LINEA FERROVIARIA CATANIA MESSINA

RADDOPPIO FERROVIARIO TRATTA GIAMPILIERI - FIUMEFREDDO

LOTTO 2: Taormina (e) – Giampilieri (e)

Relazione descrittiva delle opere di Progetto Esecutivo modificate rispetto al Progetto Definitivo per art.6 comma 9bis

3.1.1 Confronto stralci planimetrici PD - PE

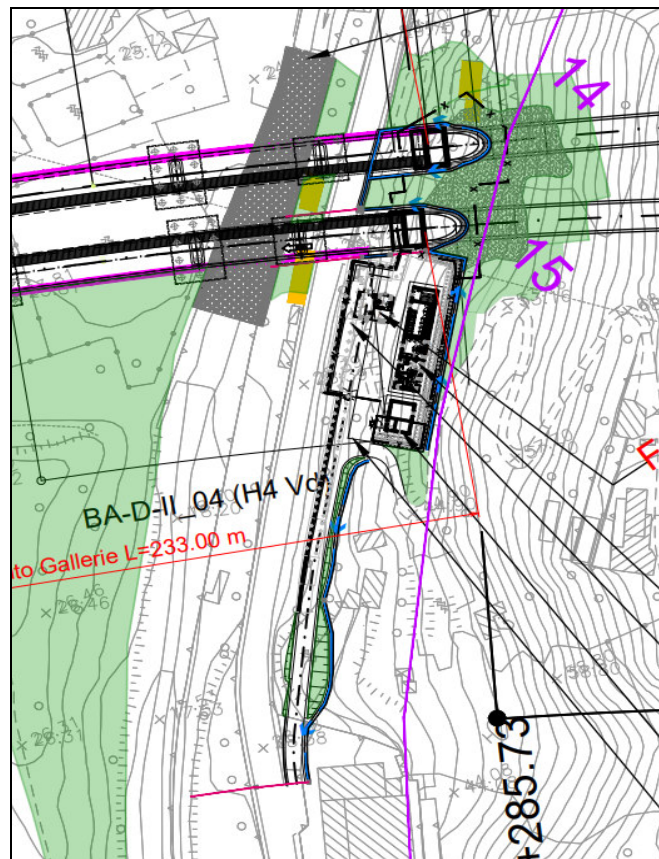
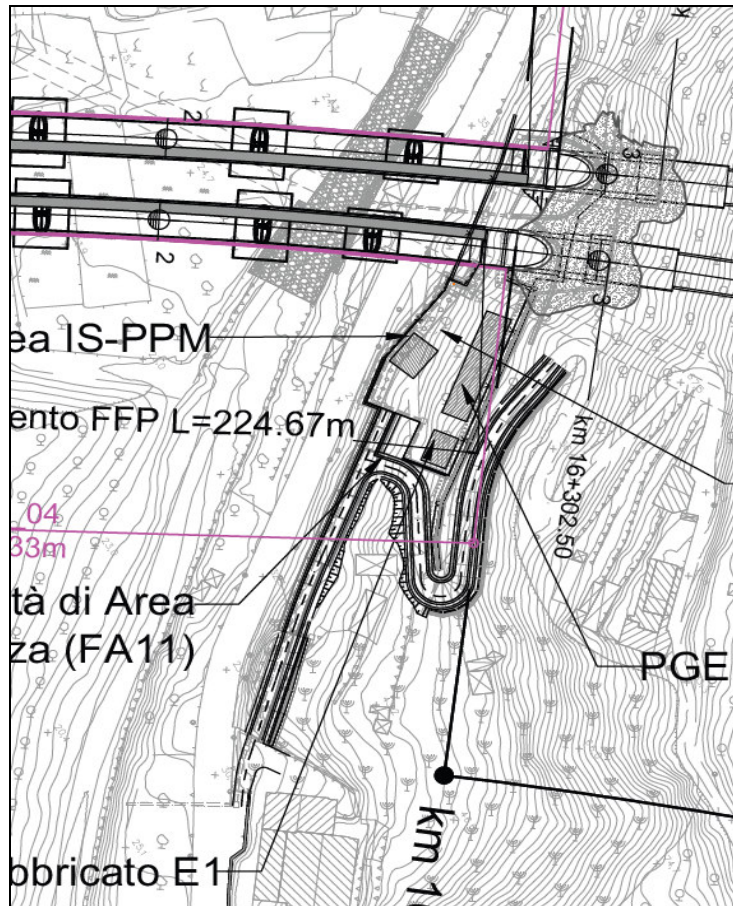
In particolare, per la suddetta viabilità di ricucitura, in fase di PE è stata riscontrata una differenza di quota tra il piazzale FA11 e l'accesso alla viabilità privata in progetto.

Nello specifico il ramo NI21.2, funzionale all'accesso all'unità abitativa da parte di privati, ha uno sviluppo pari a 108 m, una piattaforma stradale di larghezza complessiva pari a 4.00 m, una pendenza trasversale a doppia falda pari a 2.5% e una pendenza longitudinale massima pari a circa 18%. Il valore di pendenza longitudinale assunto in fase di progettazione è stato dettato essenzialmente dalla natura fortemente acclive del terreno attraversato e risulta comunque in linea con le attuali pendenze longitudinali della viabilità esistente che ad oggi consente l'accesso al fondo privato.

La variazione di geometria del ramo stradale di ricucitura, ha reso necessaria l'adozione di opere di sostegno a monte della viabilità stessa originariamente non previste. In particolare, il muro di sostegno è posto a tergo della nuova viabilità NI21_ASSE2 di accesso al piazzale FA11, dove sono collocati i locali tecnici, in corrispondenza della pk 16+250 (v. immagine seguente).

PE: Muro di sostegno L'opera è costituita da un paramento di altezza variabile da 3,70 a 10,70 metri, con spessore in sommità

pari a 30 cm ed inclinazione della faccia lato scavo pari a 1:10 e si estende per circa 45m. Inoltre, il muro è provvisto in testa di una recinzione in grigliato metallico.

Infine, la fondazione del muro è costituita da una soletta di spessore 1,50 m e larghezza 8,0 m e da tre file di pali Ø1000 mm, posti ad interasse trasversale pari a 3.00 m (3Ø) e longitudinale pari a 2.75 m (interasse medio calcolato in corrispondenza della curva) e aventi lunghezza pari a 15,0 m.

3.2.1 Stralcio planimetrico deviazione SP13

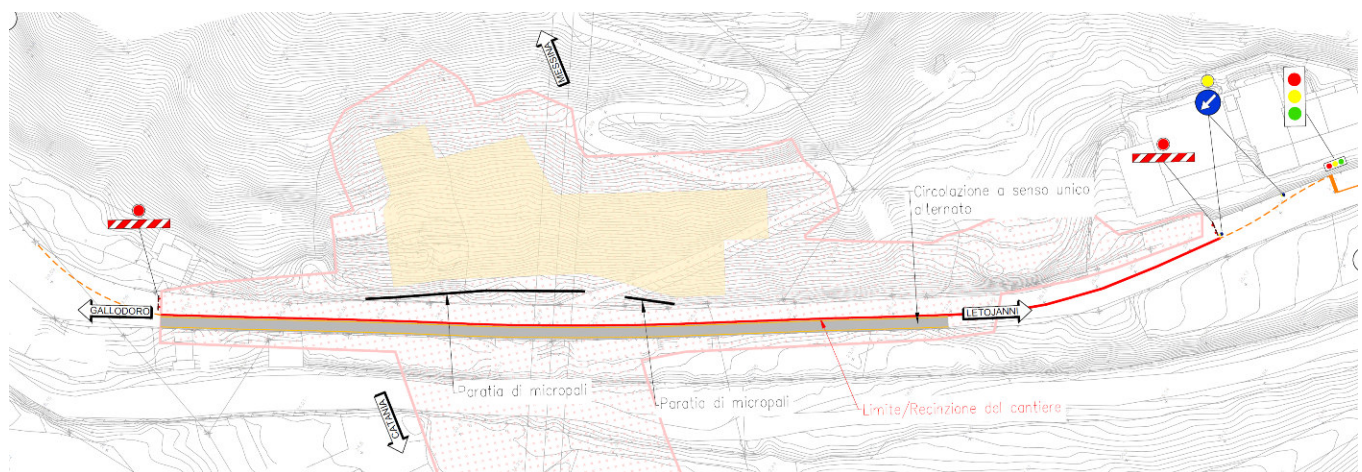
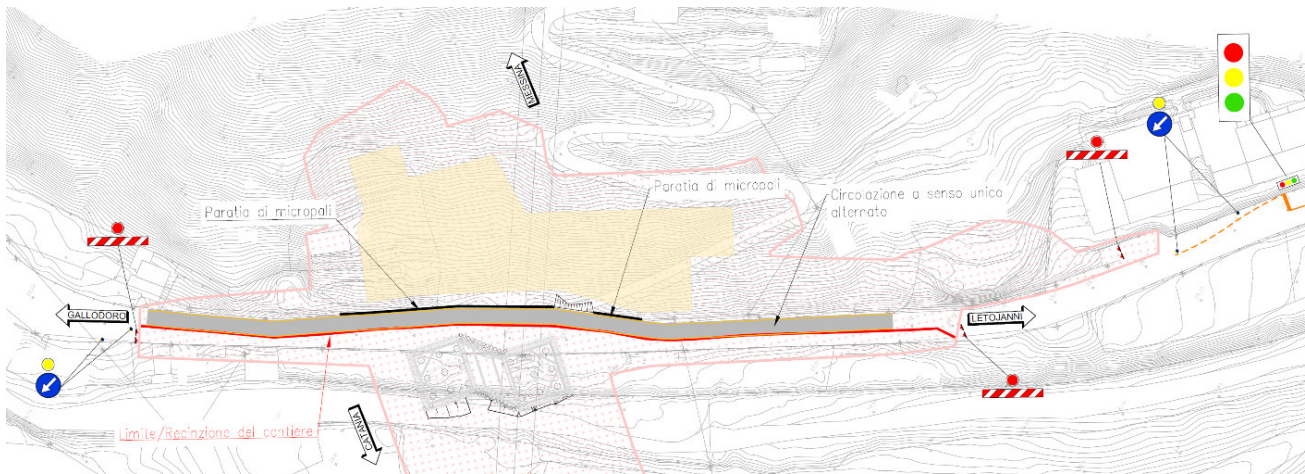
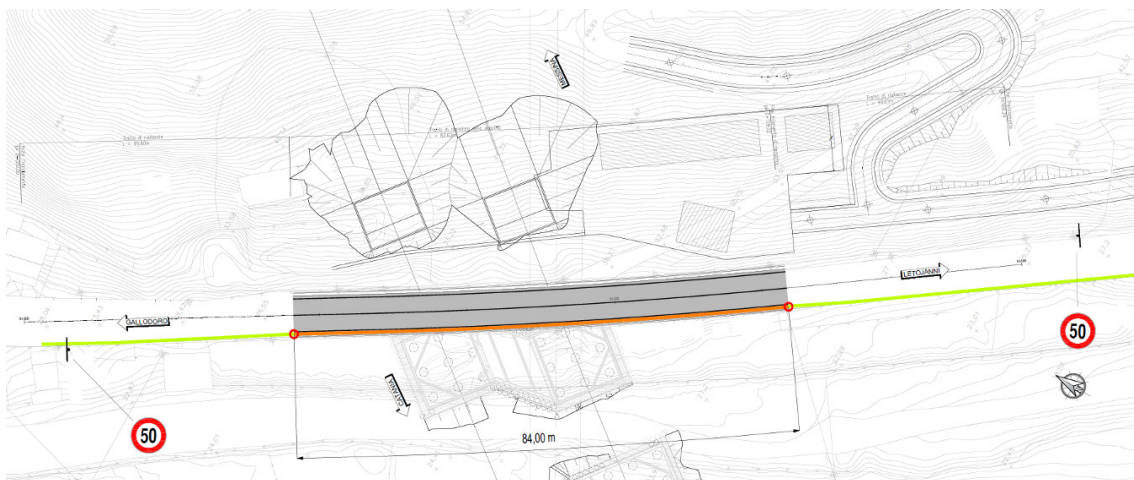
L'interferenza è stata risolta deviando in una prima fase il traffico dal lato della fiumara, realizzando un senso unico alternato, in modo tale da permettere l'esecuzione dei lavori per l'allargamento della viabilità esistente.

In una fase successiva è prevista la deviazione della viabilità esistente, spostandola verso il lato monte, per consentire la realizzazione delle fondazioni delle pile P05 del viadotto VI03.

Infine, in seguito al rinterro delle fondazioni delle pile precedentemente realizzate, la viabilità ritornerà sul suo sedime originario, secondo la configurazione plano-altimetrica esistente prima dell'inizio dei lavori di esecuzione delle suddette opere del VI03.

PE: Fase 1- restringimento di carreggiata finalizzato alla realizzazione della paratia di micropali

PE: Fase 2 - spostamento sede stradale (sempre con senso unico alternato) per realizzazione fondazioni pile P05

PE: Configurazione finale - ripristino viabilità esistente

3.3.1 Confronto stralci planimetrici PD - PE

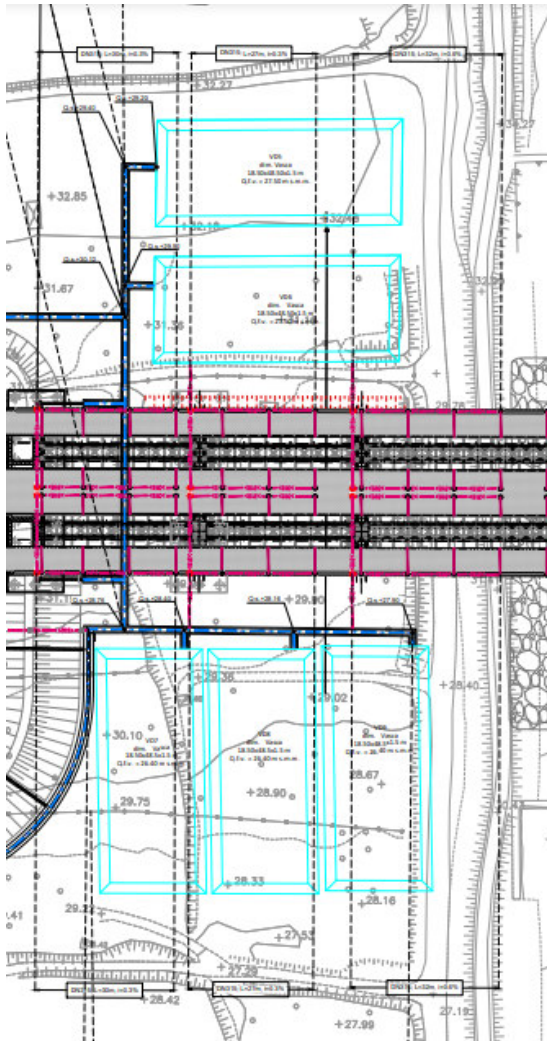
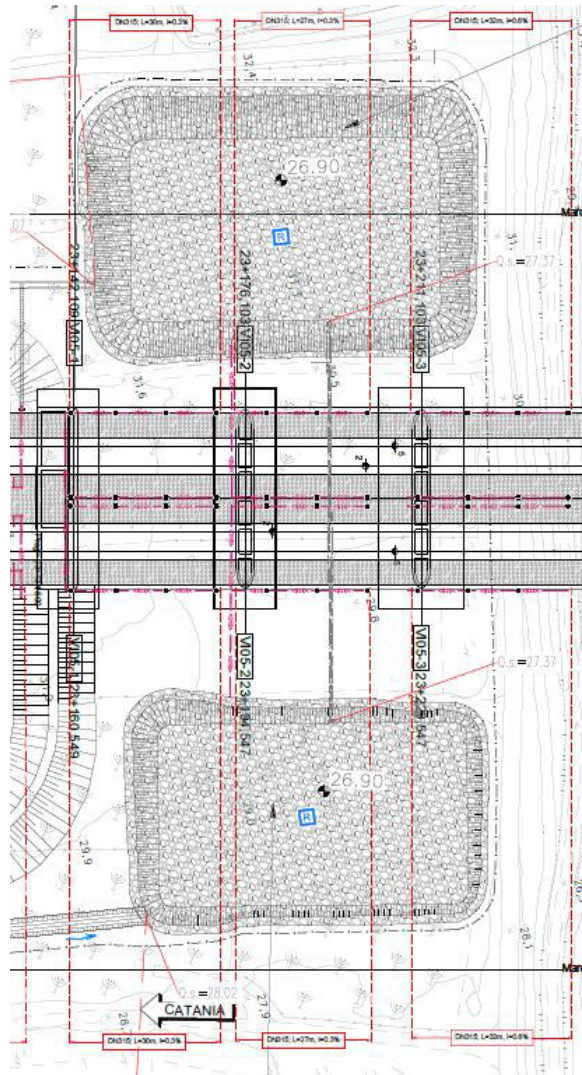
Il naturale approfondimento progettuale derivante dal passaggio da PD a PE ha reso necessarie delle modifiche alle vasche di dispersione in oggetto.

L’intervento ha mantenuto la medesima tipologia prevista nel PD (bacini disperdenti scavati nel primo strato di suolo, con fondo e sponde rivestite in pietrame sciolto per uno spessore di 1 m e massi di diametro tra 15 e 30 cm e piantumazione di talee di salice) prevedendo, per ognuna delle tre aree in cui sono localizzate le vasche, la realizzazione di una unica vasca in luogo delle due o tre previste nel Progetto Definitivo, con forma rettangolare a bordi arrotondati anziché a spigoli vivi, al fine di ottimizzare la modalità realizzativa e l’attività di manutenzione. Ciò ha comportato un leggero maggiore ingombro e profondità, principalmente per l’individuazione di una fascia perimetrale ai fini manutentivi e per l’affinamento nella valutazione dei sottobacini sottesi.

3.4.1 Confronto stralci planimetrici PD - PE

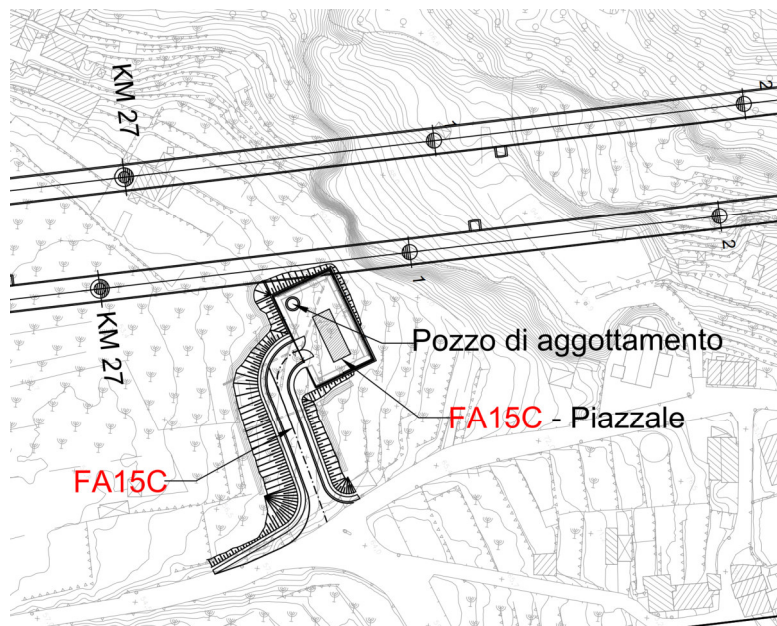
In ottemperanza alla prescrizione **n.35.1** dell'Ord.49 del Commissario di approvazione del PD, il piazzale FA15C è stato riposizionato al di fuori delle zone destinate a parcheggio pubblico indicate nel PRG. Per ottemperare alla richiesta si è ricollocato il piazzale, gli annessi edifici tecnologici, il pozzo di aggotamento e la viabilità di accesso secondo quanto suggerito nella prescrizione: *“Realizzare la strada di accesso all'area tecnologica sull'area prevista nello strumento urbanistico generale - P.R.G.- come strada di nuova previsione, al fine di collegare la via Grotte con la S.P. 24 ter, e creare una viabilità con accesso diretto e senza vincoli di servitù.”*

3.5.1 Confronto stralci planimetrici PD - PE

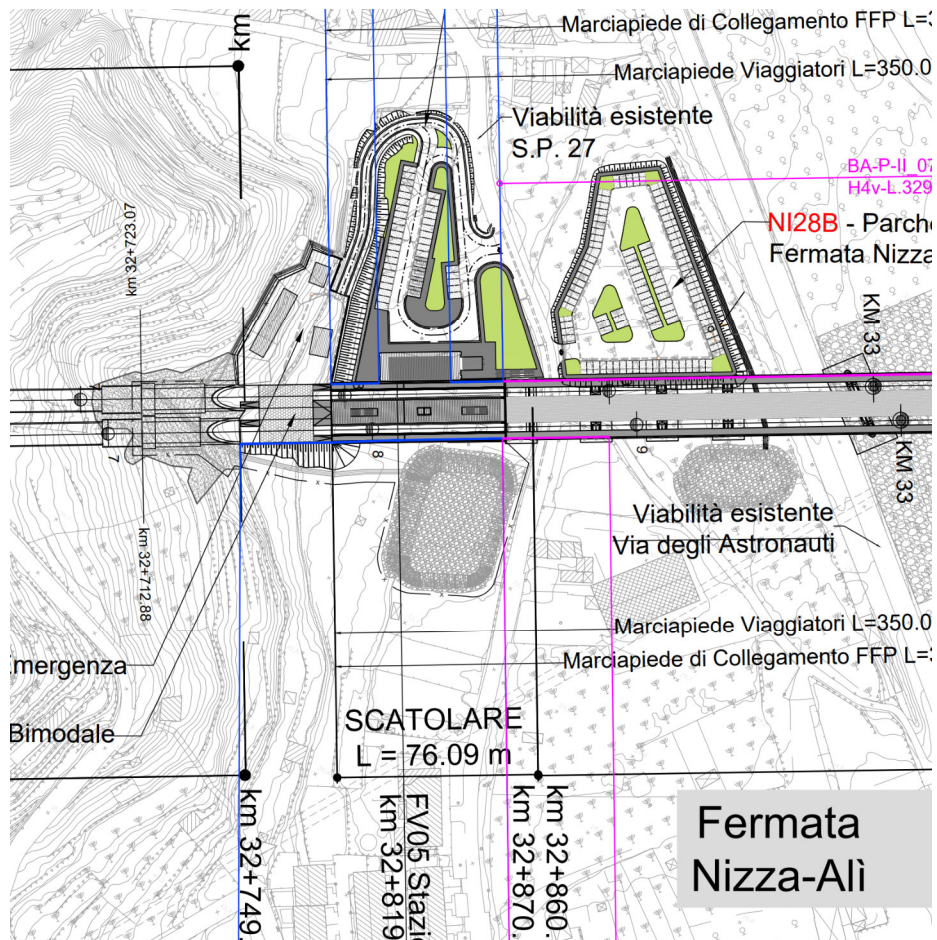
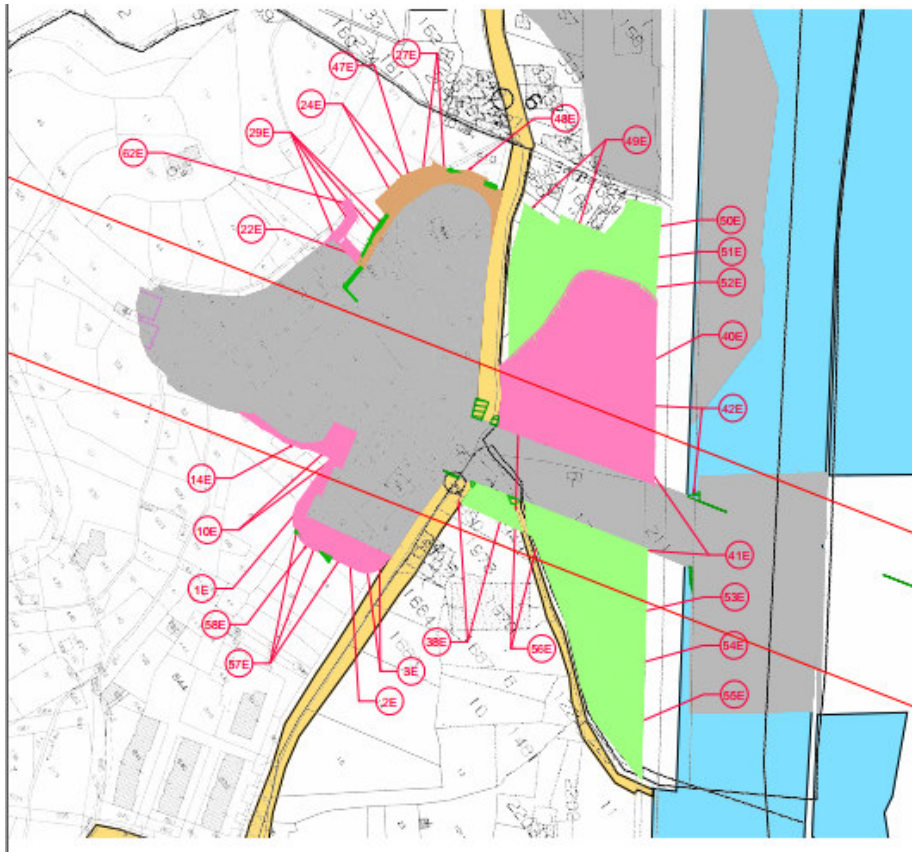
è risultato necessario ampliare il parcheggio della Fermata “Nizza – Ali Terme” in una parte dell’area originariamente destinata ad opere a verde, prevedendo un’area aggiuntiva di circa 3.800 mq consentendo di ampliare il numero dei posti auto da 47 a 113, dotata di impianto di illuminazione e interventi di sistemazione idraulica, costituiti da idonea rete di drenaggio, impianto di trattamento acque di prima pioggia e vasca di laminazione (della medesima tipologia prevista per la NI28 e descritta di seguito), al fine di rispondere alle esigenze di invarianza idraulica.

- una lieve modifica alla nuova viabilità NI28, prevedendone nel contempo una modesta ottimizzazione con l’inserimento di raggi altimetrici più ampi ed un collegamento diretto tra la viabilità di accesso al piazzale di emergenza ed il parcheggio della Fermata;

- un piccolo maggiore ingombro del fosso di guardia (Smaltimento acque GA12) che recapita le acque dell’imbocco della galleria Sciglio lato Messina alla vasca a dispersione.

- Una modesta variazione alla vasca di dispersione a servizio della NI28; l’intervento ha mantenuto la medesima tipologia prevista nel PD (bacino disperdente scavato nel primo strato di suolo, con fondo e sponde rivestite in pietrame sciolto per uno spessore di 1 m e massi di diametro tra 15 e 30 cm e piantumazione di talee di salice) prevedendo la realizzazione una vasca con forma rettangolare a bordi arrotondati anziché a spigoli vivi, al fine di ottimizzare la modalità realizzativa e l’attività di manutenzione. Ciò ha comportato un leggero maggiore ingombro, principalmente per l’individuazione di una fascia perimetrale ai fini manutentivi.

3.6.1 Confronto stralci planimetrici PD - PE

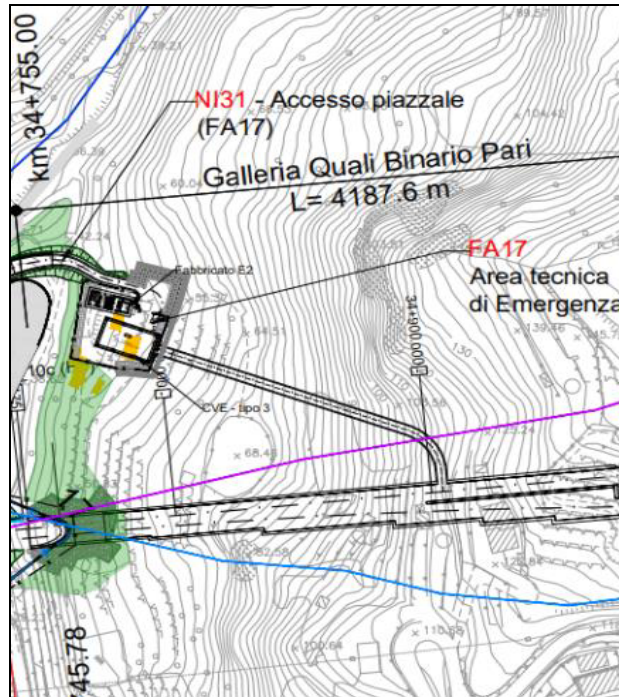
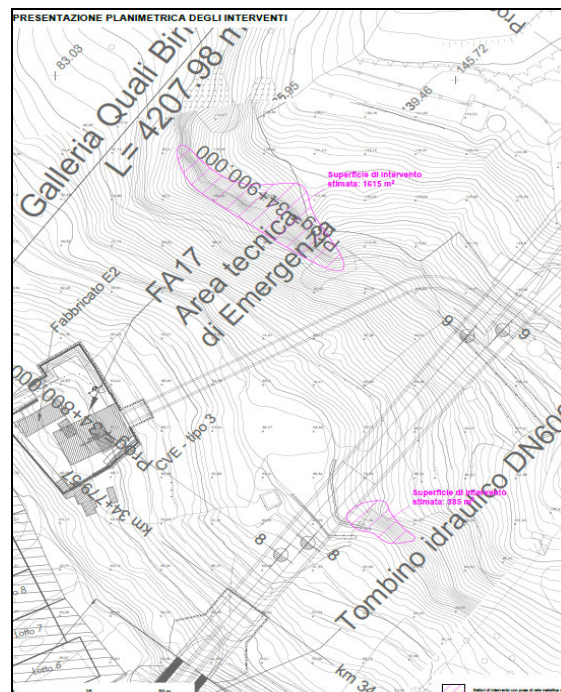
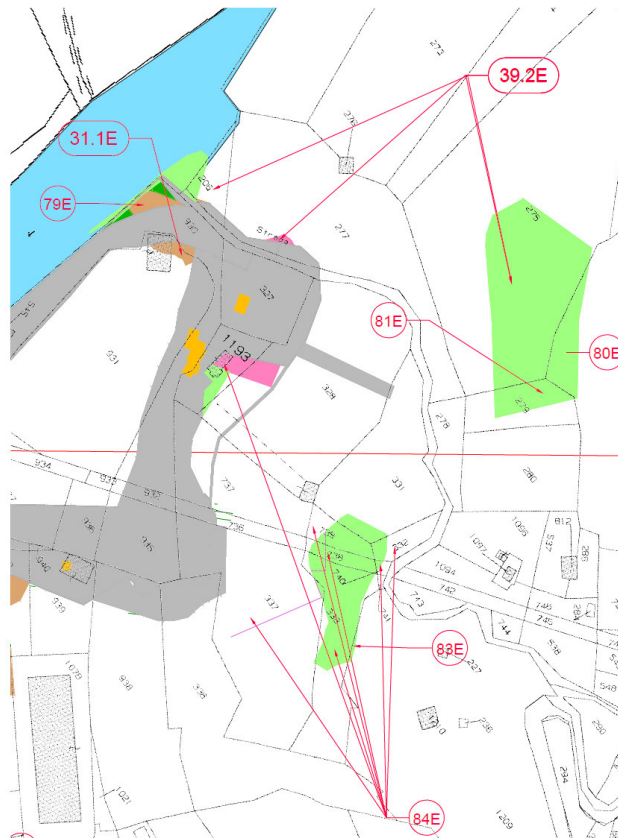
Nell’ambito dello studio geomorfologico effettuato per il PE, si è resa necessaria la progettazione di interventi integrativi di stabilizzazione delle pareti (disgaggi, reti, chiodature) per la protezione delle aree di imbocco: zona di imbocco galleria ventilazione /imbocco G. Quali lato CT.

ferroviaria in fase di esercizio. Tali interventi sono costituiti dal disaggio dei blocchi più instabili e la successiva messa in posa di pannelli di funi.

Piazzale FA17: Durante la Progettazione Esecutiva, in accordo con quanto previsto all'art. 27 comma 3 della Convenzione, sono state recepite le prescrizioni riportate nell'Ordinanza n. 49 in relazione all'Adeguamento Potenza incendio a 150 MW. Nello specifico, il piazzale FA17 e le opere minori dell'area tecnica di emergenza sulla quale insiste il fabbricato CVE hanno subito modifiche a causa del nuovo layout nel fabbricato e dell'innesto del cunicolo di ventilazione a una quota interrata e non più al piano campagna.

3.8.1 Confronto stralci planimetrici PD - PE

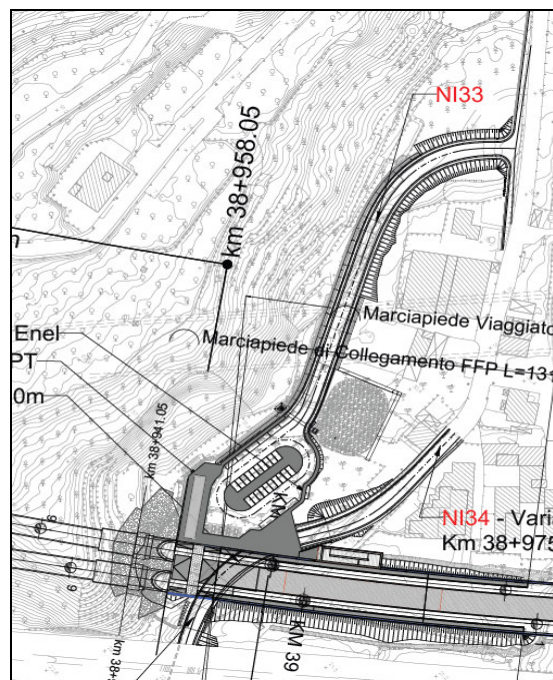
Il progetto esecutivo prevede una modifica plano-altimetrica del tracciato previsto in fase di progettazione definitiva, al fine di conferire maggiore continuità e linearità allo stesso. La suddetta modifica consiste nella sostituzione delle due curve planimetriche consecutive di raggio 30 m, costituenti il tratto iniziale del tracciato in oggetto, con un'unica curva di raggio 45 m e nell'introduzione di un rettifilo del tratto centrale del tracciato in sostituzione della sequenza geometrica rettifilo-curva circolare-rettifilo, ottenendo così una geometria complessiva più lineare in approccio all'area di parcheggio.

Inoltre, proprio a seguito del rilievo di dettaglio, si è reso necessario un modesto ampliamento delle opere di sostegno, rendendo necessaria la progettazione di un ulteriore tratto di muro per circa 35 m con altezze totali variabili da 4,20m a 7.70m.
